PROGETTO PER LA REALIZZAZIONE DEL PARCO EOLICO "BITTI - AREA PIP"

RS-1.01

STUDIO DI IMPATTO ACUSTICO APPENDICE INTEGRATIVA

Rev.	Descrizione	Redatto	Verificato	Approvato	Data
00	Integrazioni MIBACT DG ABAP Serv.V prot.36506 data 14/12/2020 e DG Ambiente della RAS prot.2668 data 02/02/2021	IAT	GF	GES2	Settembre 2021

Figura 1 Individuazione planimetria del punto di rilievo traffico

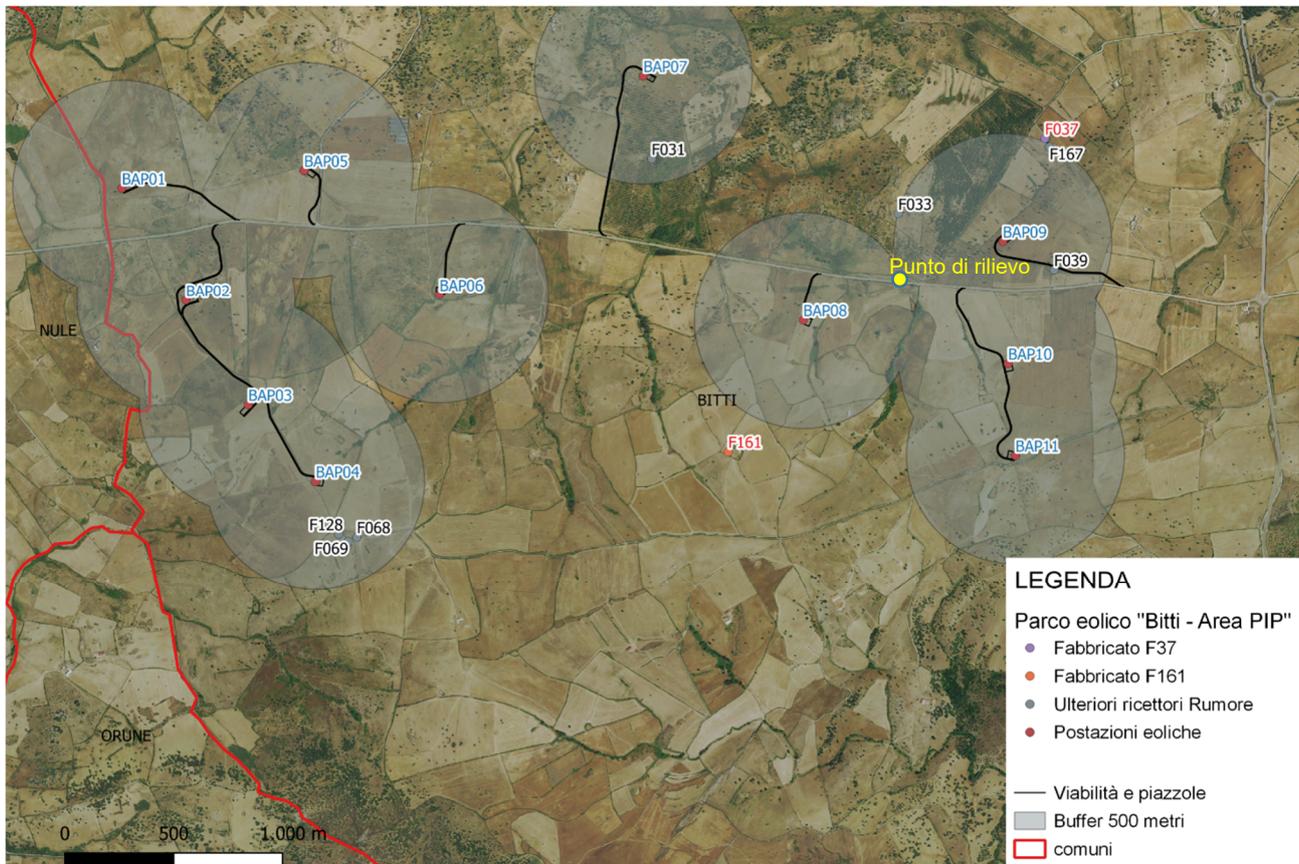
Punto A: La documentazione predisposta dalla Società Proponente per la valutazione di impatto acustico, dovrà essere integrata rielaborando, a una scala adeguata e con opportuna risoluzione grafica, le mappe delle isofoniche che simulano il clima acustico ante-operam e post-operam, dovranno inoltre essere indicati in forma tabellare, i livelli sonori in corrispondenza dei ricettori, riportando il livello di rumore residuo e i valori previsionali elaborati sia con il modello Windpro-Decibel che con il modello Nord-2000;

Per la definizione del traffico stradale sono stati eseguiti dei rilievi a campione del transito degli automezzi, leggeri e pesanti, lungo la strada SP40 di collegamento con il Comune di Nule.

La Tabella 1 riporta i dati degli automezzi rilevati ed il livello di pressione sonora misurato a bordo strada.

Figura 2 – Individuazione dei fabbricati nell'intorno dei 1000 metri dal parco eolico

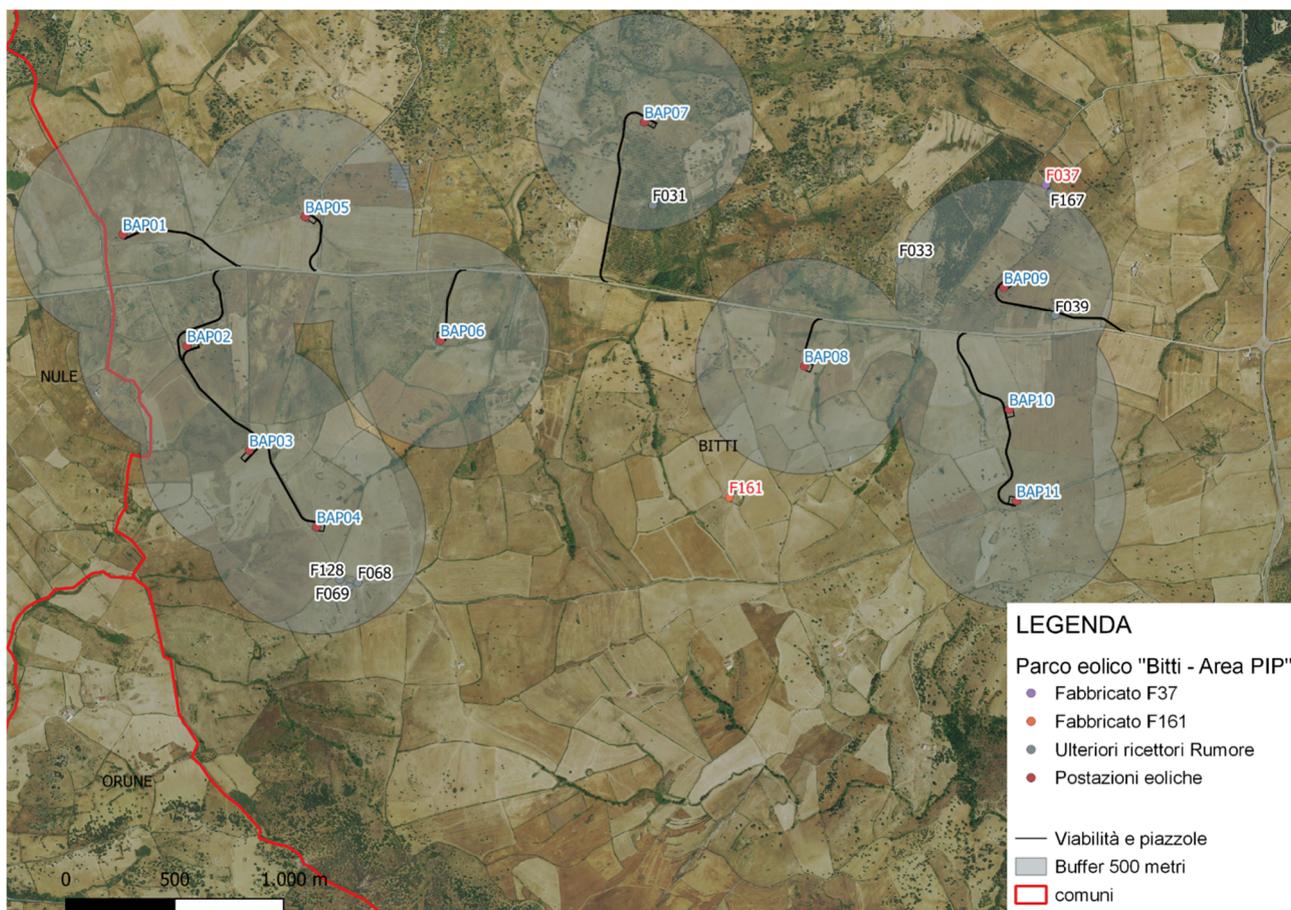
Punto B: non risulta suffragata da adeguati riscontri la tipologia di utilizzo di tutti i potenziali ricettori, in funzione delle distanze dagli aerogeneratori, come individuate dalla Delib. G.R. 3/17 del 2009 (300 m dagli edifici a frequentazione diurna e 500 m da quelli a frequentazione notturna e/o uso residenziale) e della tipologia di utilizzo degli stessi. Sulla base di tale approfondimento, l'analisi

previsionale dovrebbe essere estesa ai ricettori significativi, per distanza e frequentazione (anche non continuativa), valutando anche la fase di cantiere;

Come evidenziato nello Studio previsionale di impatto acustico (vedasi Elaborato *RS-1 – Rev. 0*), nell'individuazione dei possibili fabbricati di interesse per le finalità dello studio si è proceduto secondo la metodologia di seguito riassunta.

Partendo dalla classificazione contenuta del D.G.R. RAS n. 3/17 del 2009 e s.m.i. e segnatamente il punto 4.3.3 "*Distanze di rispetto dagli insediamenti rurali*", si proceduto all'individuazione dei fabbricati esistenti nelle aree più direttamente interessate dalle installazioni eoliche, entro una distanza di 1000 m dalle postazioni di macchina.

In una prima fase con l'ausilio della cartografia ufficiale di riferimento (Carta Tecnica Regionale in scala 1:10.000) e sulla base dei riscontri acquisiti dalle planimetrie catastali, si proceduto ad una prima individuazione dei manufatti edilizi presenti. Successivamente, dall'esame di foto aeree e satellitari, ricognizioni con drone e specifici sopralluoghi sul campo eseguiti con il supporto di referenti locali, tali informazioni sono state integrate verificando l'effettiva esistenza e consistenza degli edifici nonché l'eventuale presenza di fabbricati non identificati nella cartografia ufficiale. Per completezza, ai fini del censimento dei fabbricati, è stato adottato un approccio cautelativo, andando a considerare anche edifici palesemente non riconducibili all'accezione di ambiente abitativo (p.e. ruderi).

A valle di tali riscontri, si è proceduto ad accertare la categoria catastale di appartenenza dei manufatti edilizi. L'Elaborato PA-R.6 (*Report dei fabbricati censiti e dei punti sensibili*) riporta l'individuazione dei fabbricati censiti in accordo con la metodologia precedentemente indicata.

Le analisi hanno condotto ad accertare la presenza di 2 edifici catastalmente ascritti alla categoria delle abitazioni (Categoria catastale "A3" abitazioni di tipo economico); in base ad informazioni raccolte nel territorio, trattasi di edifici verosimilmente frequentati saltuariamente nelle 24 ore e per limitati periodi dell'anno.

Le verifiche previsionali circa il rispetto dei limiti di legge in materia di impatto acustico, compresa la fase di cantiere, sono state condotte su un sottoinsieme rappresentativo di 9 ricettori potenziali, comprendente tutti i fabbricati con categoria catastale "A", nonché su alcuni edifici di supporto all'attività agricola ubicati in posizione più sfavorevole rispetto all'impatto acustico dell'impianto; questi ultimi sono stati individuati in base a criteri di rappresentatività spaziale rispetto al posizionamento degli aerogeneratori, ossia distribuiti nei vari settori di provenienza del vento, nonché sulla base dell'entità dei livelli sonori previsionali restituiti dal modello di calcolo.
